COMUNE DI VOLPIANO

VARIANTE PARZIALE N° 27

NOTE TECNICHE ALLE OSSEVAZIONI AL PROGETTO PRELIMINARE

APRILE 2023

NUMERO D'ORDINE:	2	DATA	27/10/2022	PROT. N.	0025175
TITOLARE OSSERVAZIONE					
INDIRIZZO					
N.C.T.	Fg. 38 n. 662 -283				
Area di PRGC adottato	SV32 - Aree per spazi comuni ed arredo urbano				
ESTRATTO PROGETTO PRELIMINARE - Tav. 4.2 SX Centro abitato

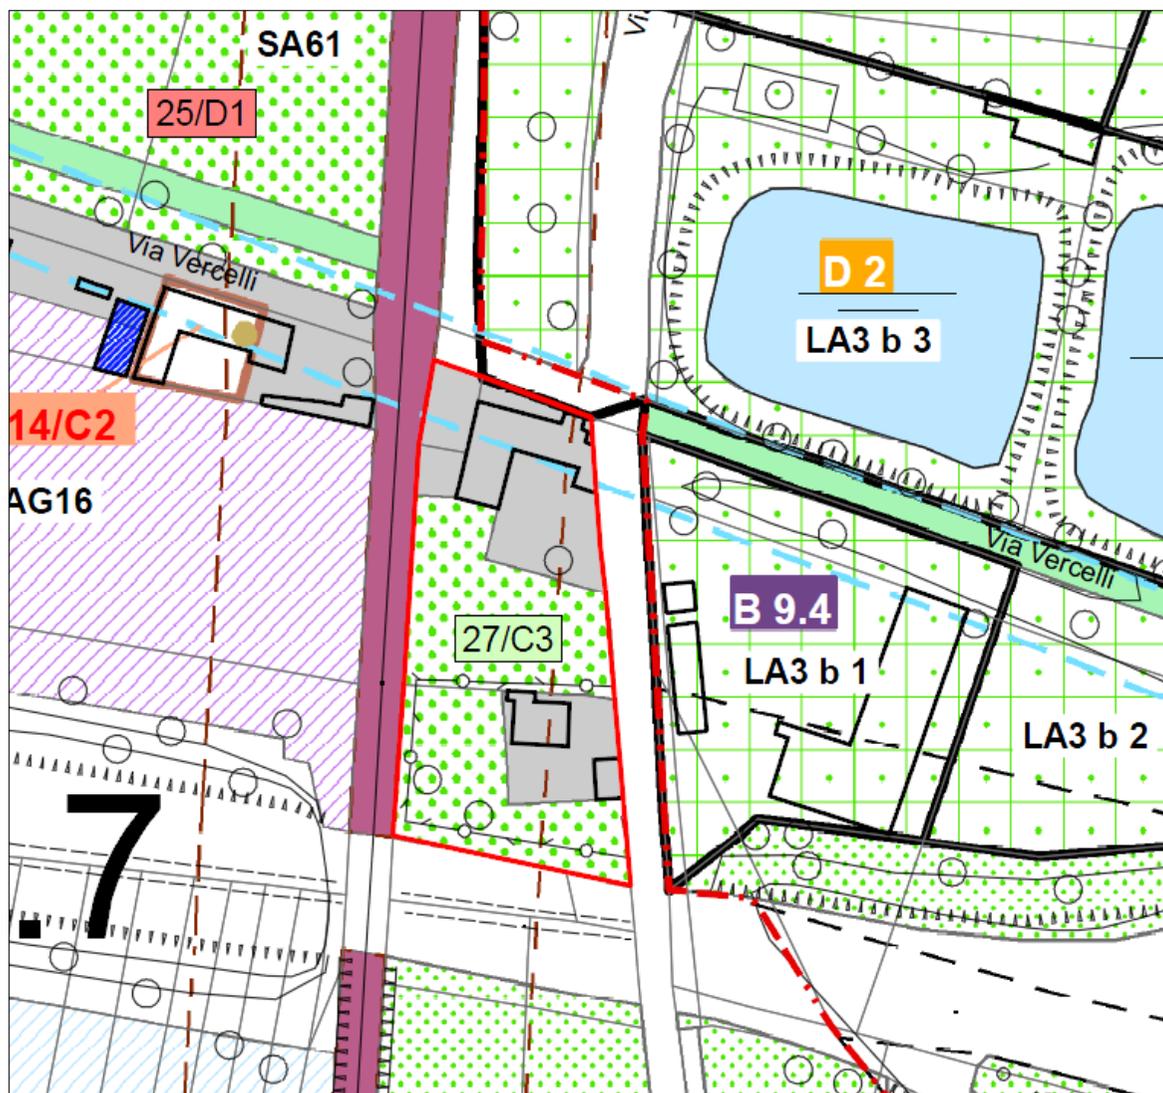
La proprietà, chiede che la zona in cui è inserita la residenza dei richiedenti (Area di PRGC SV32), compresa tra la ferrovia canavesana e la via Casne, per la sua ubicazione sfavorevole per un uso a servizi pubblici, sia riclassificata da area a servizi ad area EP - Aree agricole di protezione degli insediamenti e delle infrastrutture, come quella posta a sud della Provinciale

Poiché l'area è situata in una posizione poco accessibile, risulta frammentata dai lotti residenziali ed è penalizzata dalle fasce di rispetto della Provinciale Sp 40, e della ferrovia Canavesana, l'Amministrazione ritiene opportuno accogliere l'osservazione, in quanto l'area non risulta funzionale allo scopo per la quale è stata vincolata.

L' accoglimento dell' osservazione non comporta modifiche alle Norme di Attuazione del PRGC.
L'accoglimento dell'osservazione comporta la riduzione di ulteriori mq. 2.145 di aree a servizi.

ACCOLTA, con le motivazioni addotte dalle precedenti Note Tecniche.

ESTRATTO PROGETTO PRELIMINARE - Tav. 4.2 SX Centro abitato

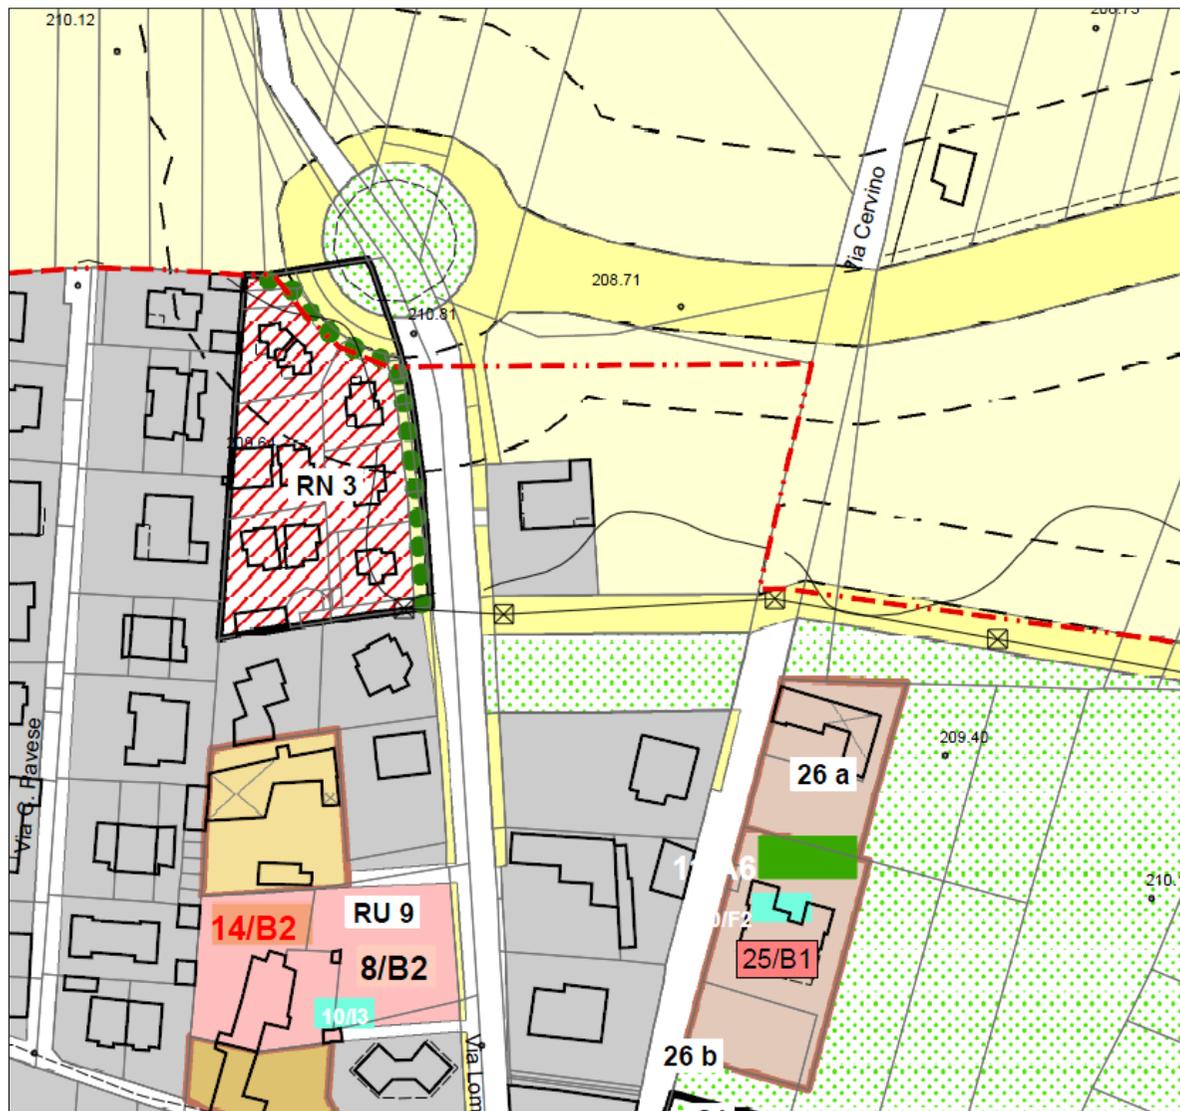
Si richiede che la viabilità in progetto, attraversante la proprietà, venga rivalutata ed annullata in quanto non assoggettabile ad attuale interesse pubblico. Si osserva che la viabilità esistente già garantisce un'ampia ed efficace circolazione e collegamento tra le arterie principali. La via Lombardore infatti è collegata alla via Cervino entro un raggio di 100 metri dalla viabilità in progetto. La stessa via Cervino, come si evince dalle intenzioni del Piano, verrebbe interrotta e non più collegata alla via San Benigno. Si richiede dunque di rimandare la stessa ad un eventuale sviluppo urbanistico futuro delle aree tra la via Cervino e la via Braia senza pregiudicare e vincolare l'utilizzo dell'area di proprietà, anche per limitare il consumo di suolo a tutela del territorio agricolo.

Si prende atto dell'osservazione, confermando comunque che il lotto non ricade tra i temi presenti nella Variante n. 27.

RESPINTA, con le motivazioni addotte dalle precedenti Note Tecniche.

ESTRATTO PROGETTO PRELIMINARE - Tav. 4.2 SX Centro abitato

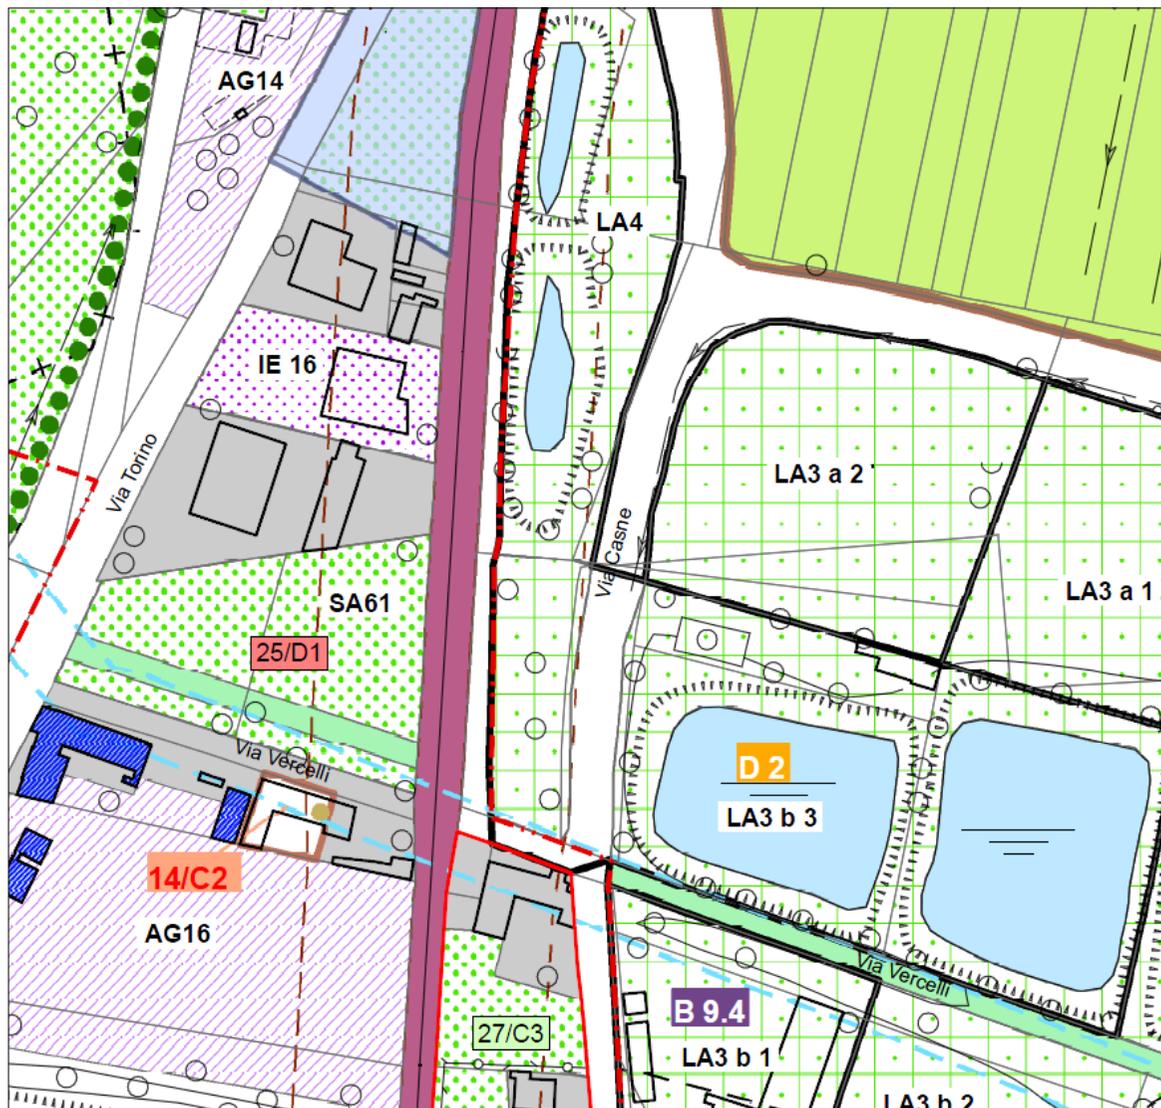
Si richiede il cambio di destinazione d' uso dell' area La3 a2 da Laghi attrezzati (LA) ad Aree produttive industriali ed artigianali di nuovo impianto (IN) .

Si prende atto dell'osservazione, confermando comunque che il lotto non ricade tra i temi presenti nella Variante n. 27.

RESPINTA, con le motivazioni addotte dalle precedenti Note Tecniche.

NUMERO D'ORDINE:	7	DATA	3/11/2022	PROT. N.	0025607
TITOLARE OSSERVAZIONE					
INDIRIZZO					
N.C.T.	Fg. 14 n. 251 - 434 - 1178				
Area di PRGC vigente	Aree RU - R				
ESTRATTO PROGETTO PRELIMINARE - Tav. 4.2 SX Centro abitato

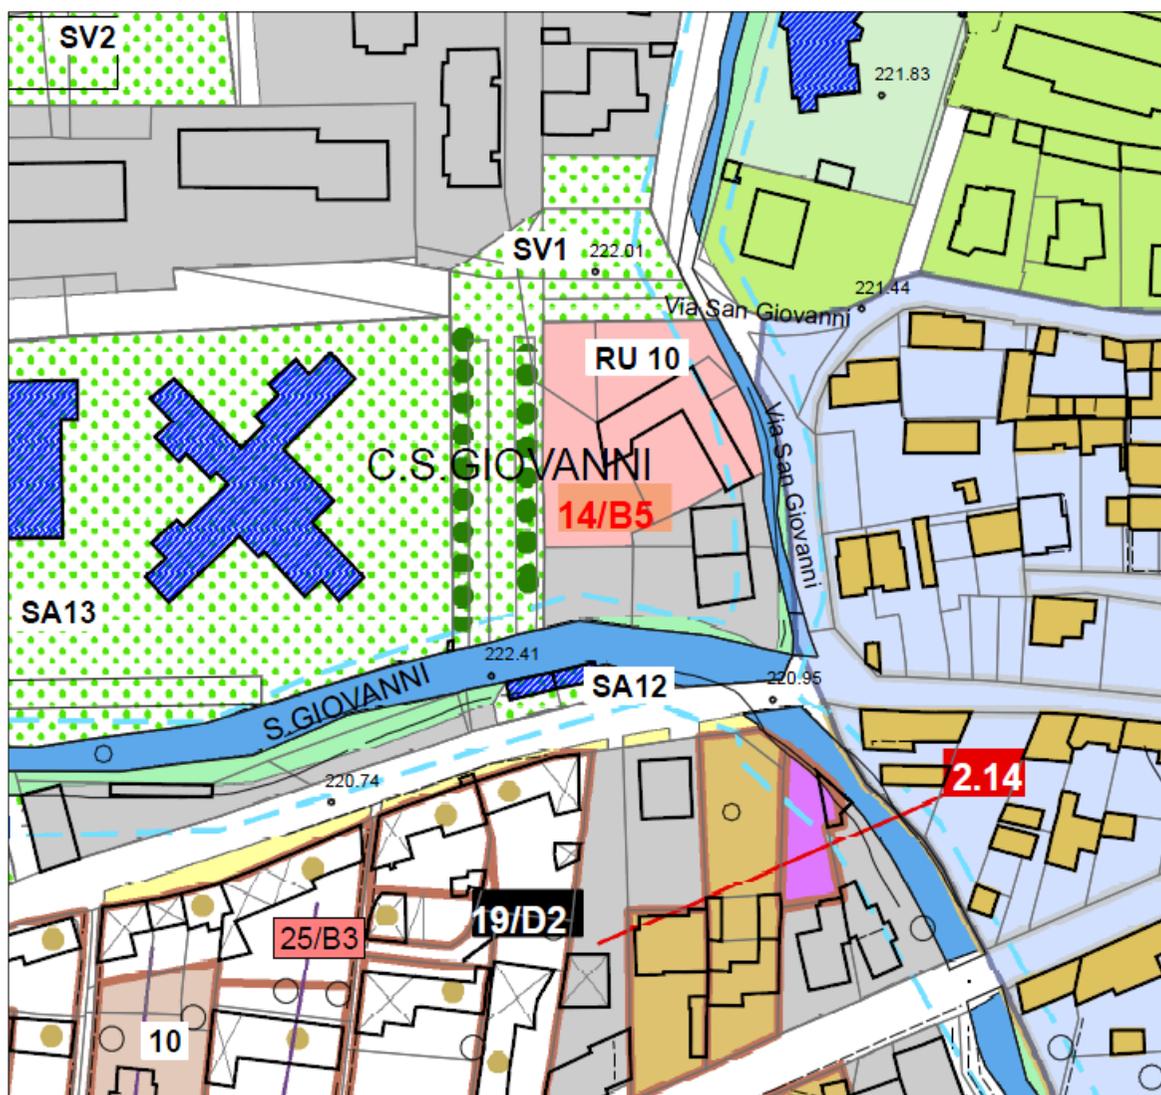
Si richiede di ridurre l'area RU10 riproiettando il fronte sud stralciandone una parte a favore della confinante area R; lo scopo della richiesta è di costituire un'area R di pertinenza dell'edificio bifamiliare sempre di proprietà dei richiedenti che possa essere equamente frazionato in 2 lotti in previsione di una divisione delle proprietà; l'area RU10 risultante avrà una superficie fondiaria di circa 1800 mq

Si prende atto dell'osservazione, confermando comunque che il lotto non ricade tra i temi presenti nella Variante n. 27.

RESPINTA, con le motivazioni addotte dalle precedenti Note Tecniche.

ESTRATTO PROGETTO PRELIMINARE - Tav. 4.2 SX Centro abitato

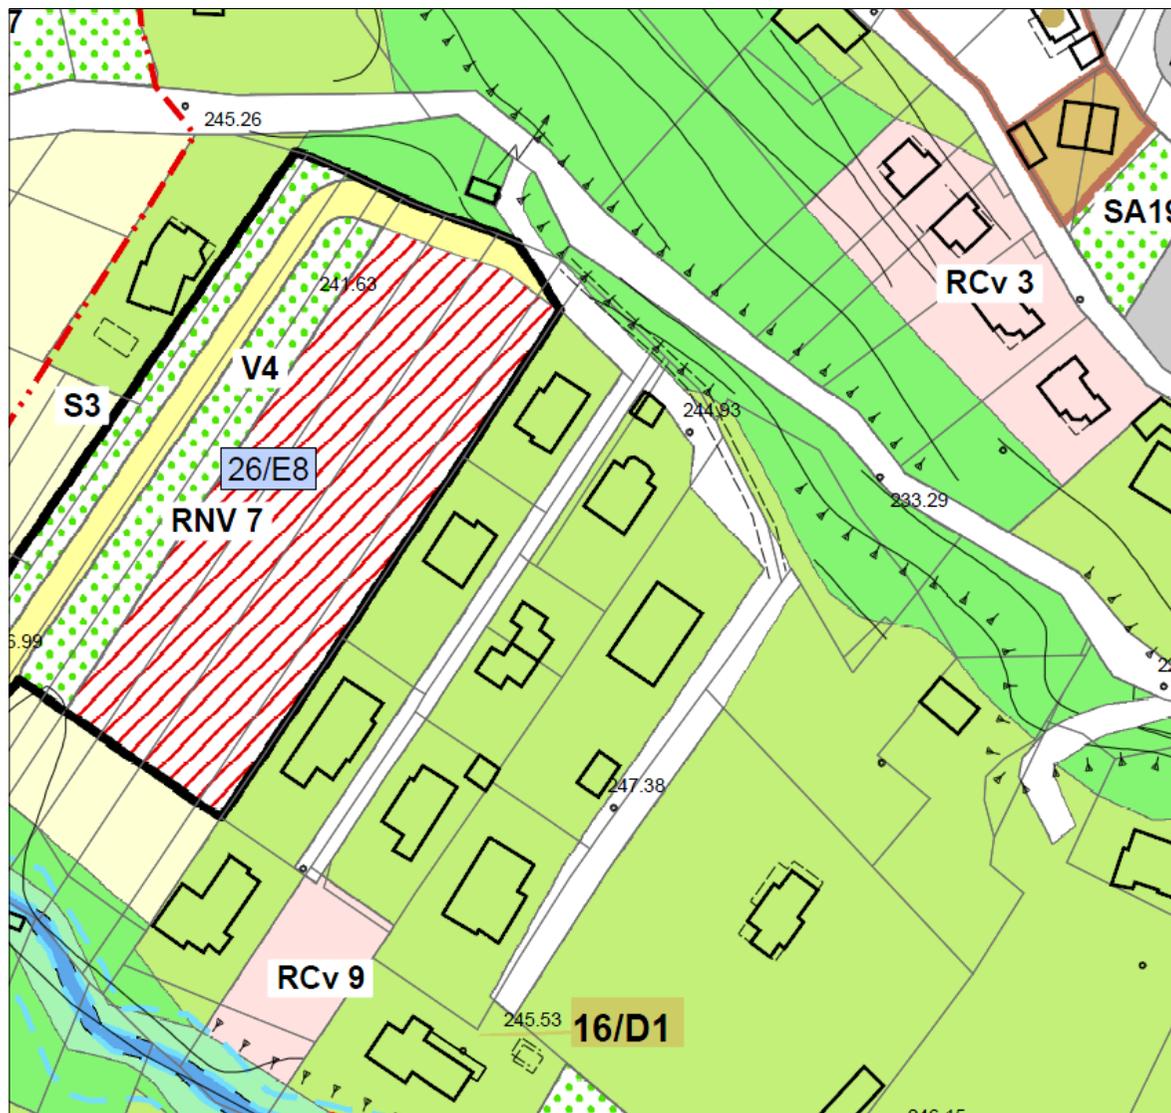
Poiché l'immobile oggetto di istanza presenta una parte già a due piani fuori terra, ora senza copertura ma dalla struttura esistente si comprende che il tetto era a due falde con andamento nord-sud come lo sono tutte le coperture della medesima cortina edilizia, ed una adiacente tettoia, con copertura ad una falda orientata est-ovest perpendicolarmente all'andamento di tutte le altre coperture; si richiede

1 - di poter realizzare una unica copertura sull'intera proprietà allineata su tutto il fronte con andamento a due falde uniformandosi a tutta la cortina edilizia con indicazione dei 2 piani fuori terra per tutta la sagoma individuata sulla tavola del PRG 4.1

2 - in subordine di poter realizzare una copertura sull'intera proprietà con andamento a due falde uniformandosi a tutta la cortina edilizia, mantenendo la difformità di altezza della copertura oggi esistente tra le due tipologie di tetti presenti nel lotto

Si prende atto dell'osservazione, confermando comunque che il lotto non ricade tra i temi presenti nella Variante n. 27.

RESPINTA, con le motivazioni addotte dalle precedenti Note Tecniche.
